保安規定における図表の加工事業変更許可申請書及び設工認申請書との反映項目確認

保安規定変更申請 変更後の図表における凡例
 補正申請により記載を見直す箇所：

別図2-(1) 周辺監視区域及び敷地周辺図

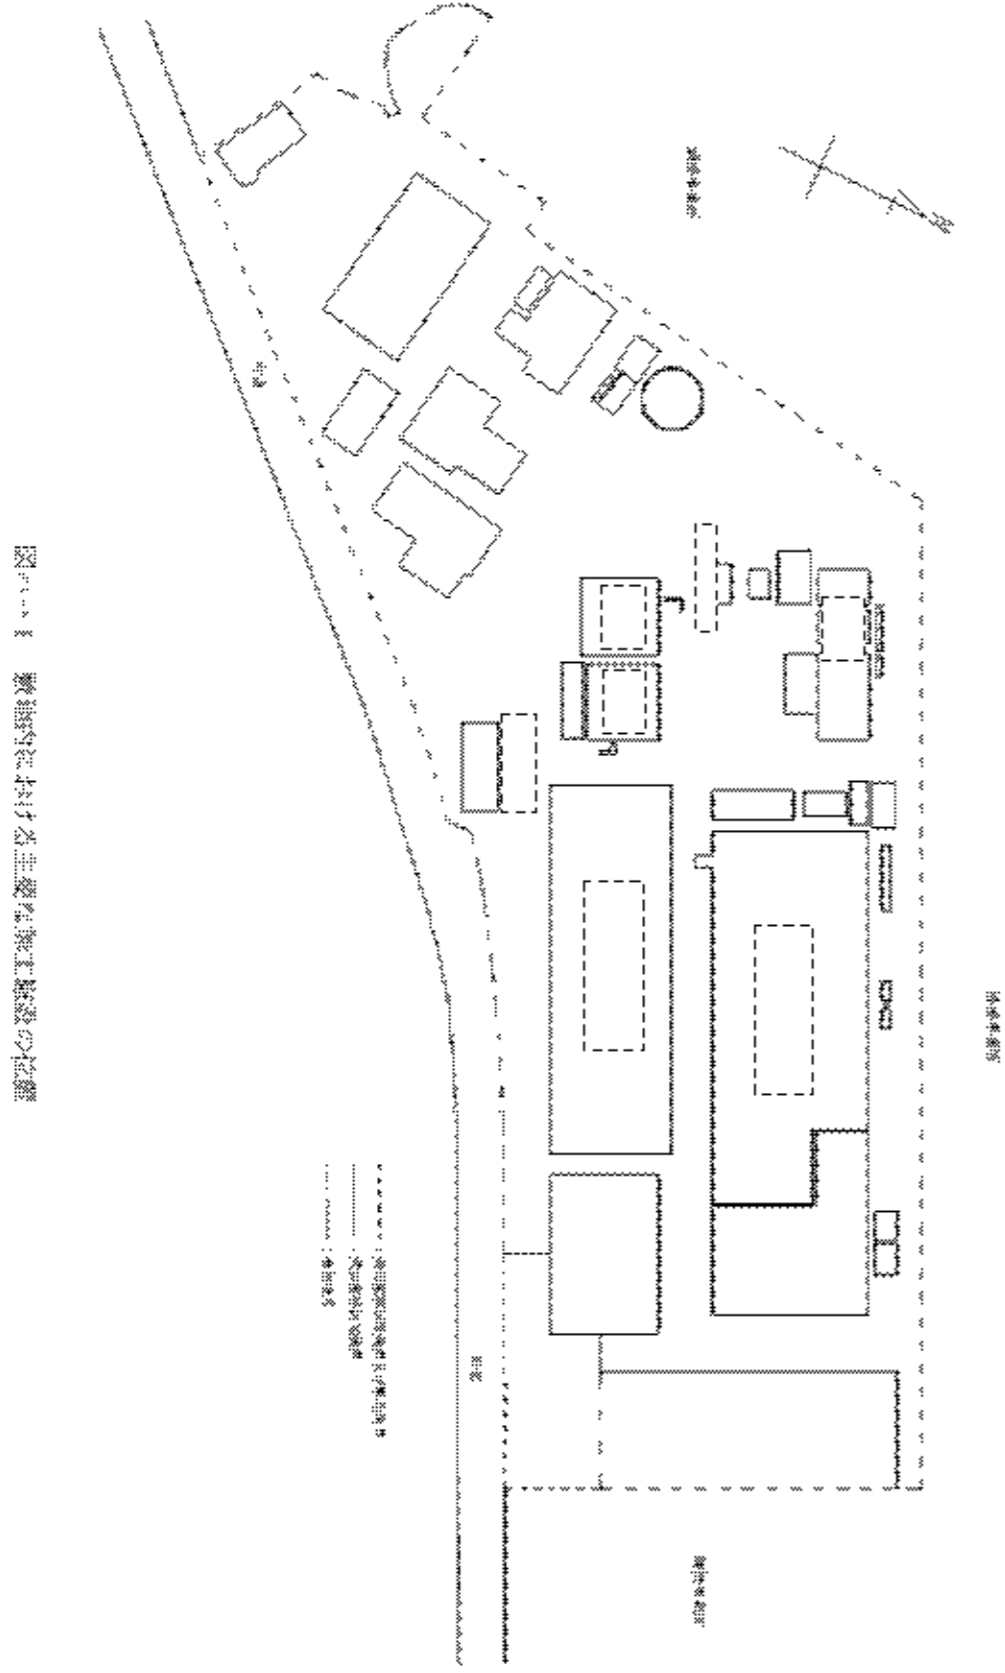
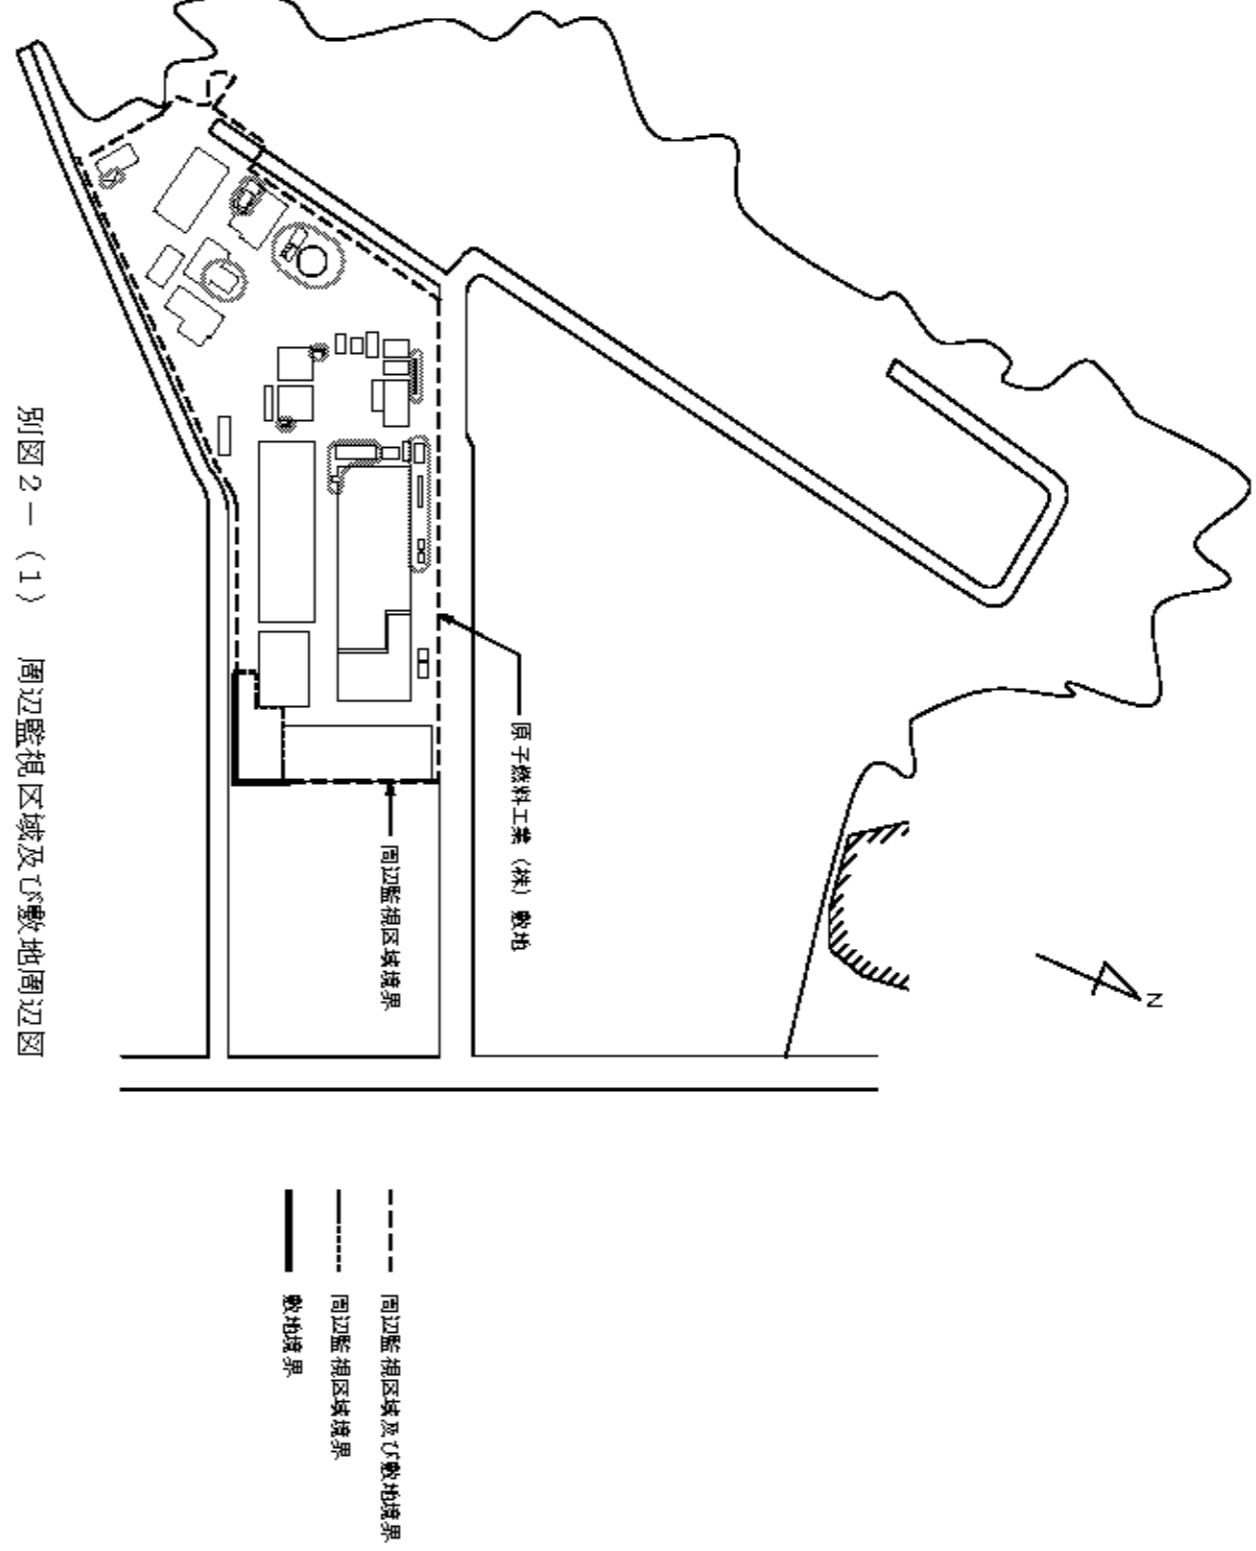
別図2-(1)では、設工認申請書に記載した敷地内における主要な加工施設の位置の図を基に周辺監視区域境界及び敷地周辺を示している。

設工認申請書において詳細化した敷地内の建物及び構築物の配置を反映するため、補正申請にて赤枠のとおりに変更を行う。

別図2-(2) 管理区域、保安区域及び周辺監視区域図

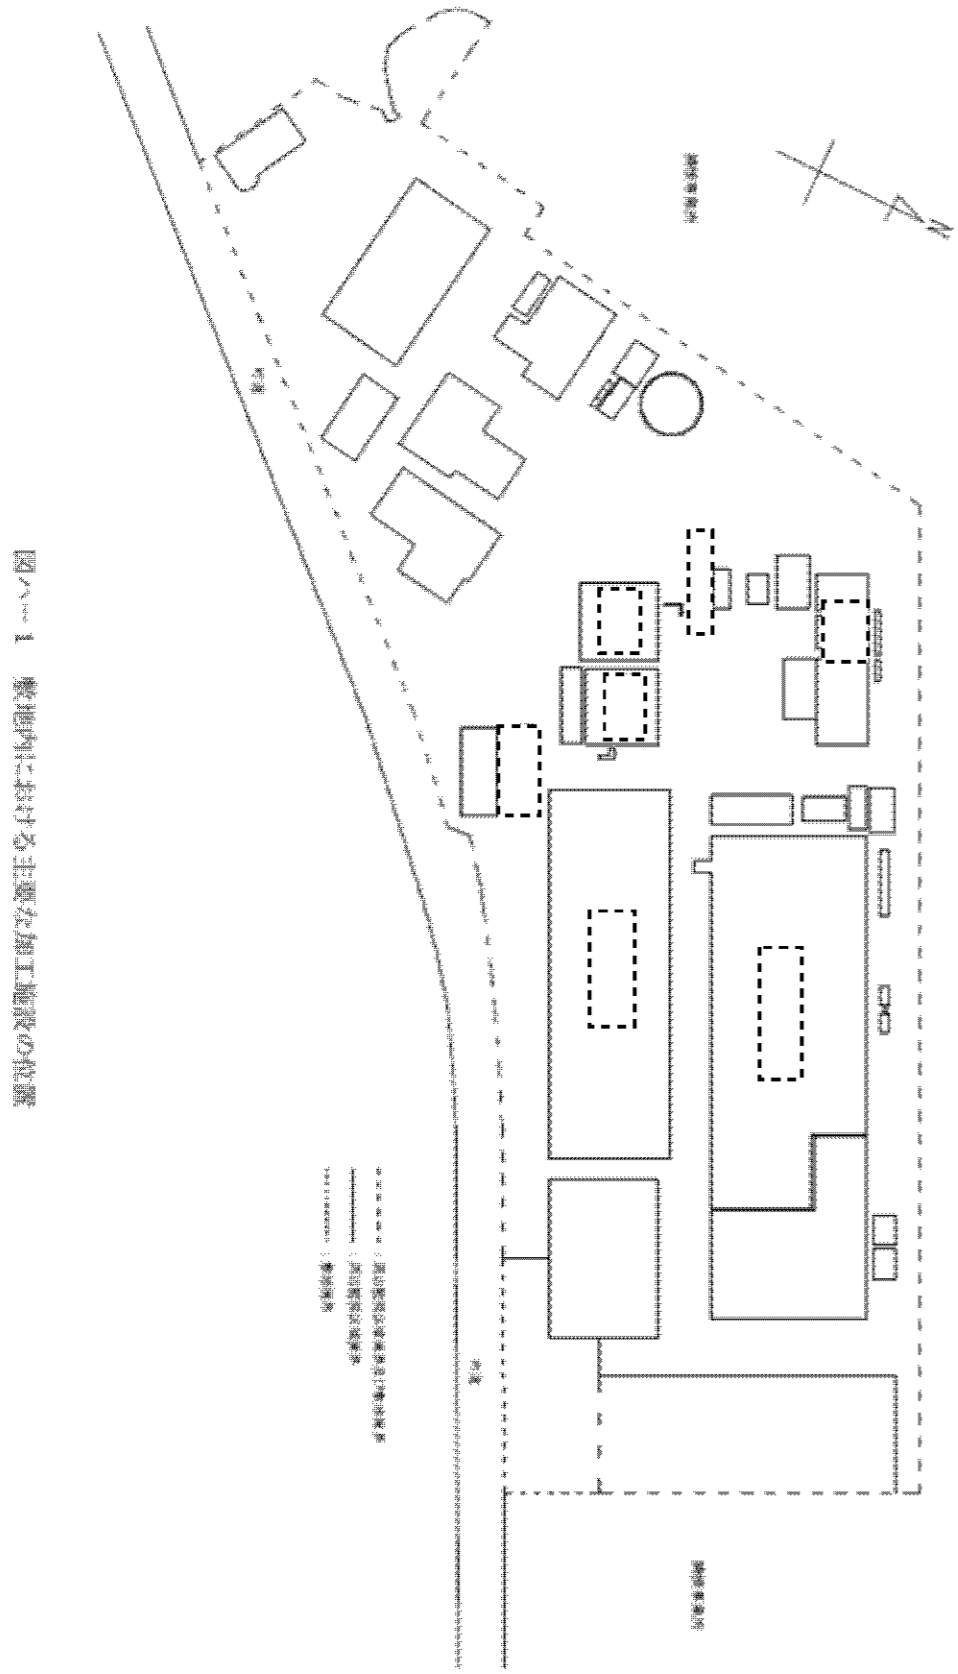
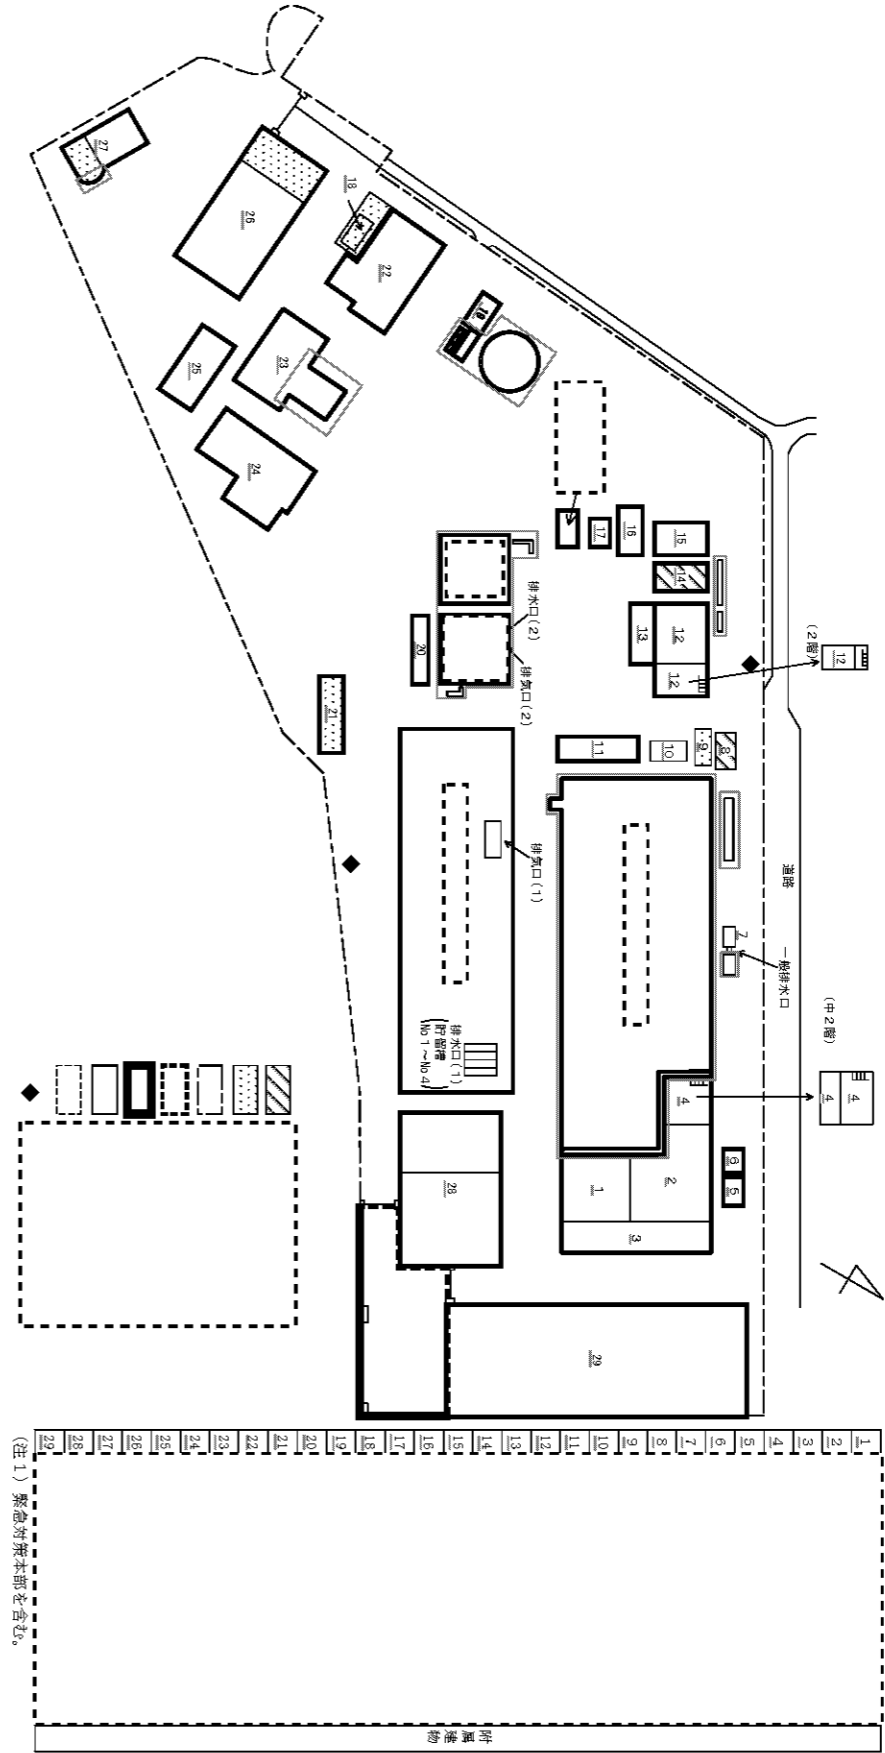
別図2-(2)では、設工認申請書に記載した敷地内における主要な加工施設の位置の図を基に保安区域及び周辺監視区域について示している。

設工認申請書において詳細化した敷地内の建物及び構築物の配置を反映するため、補正申請にて赤枠のとおりに変更を行う。
また、一部を除く建物内の管理区域区分の詳細を別図2-(3)以降に示すこととする。

別図3 放射性廃棄物の保管廃棄設備

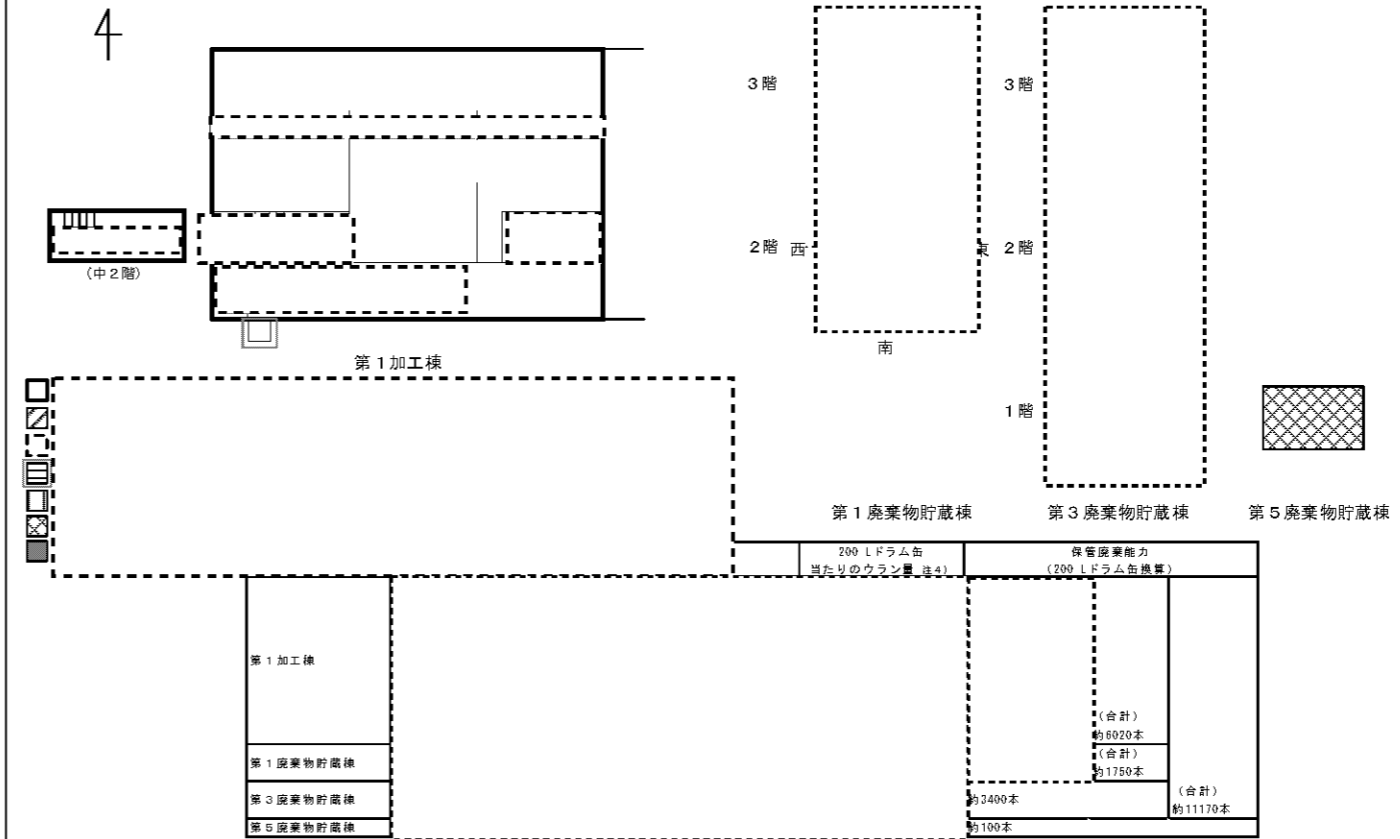
別図3では、加工事業変更許可申請書及び設工認申請書に基づき放射性廃棄物の保管廃棄設備に関する事項を定めている。

第1廃棄物貯蔵棟については、加工事業変更許可申請書に基づき再生濃縮ウランを含む放射性固体廃棄物の保管場所を定めている。
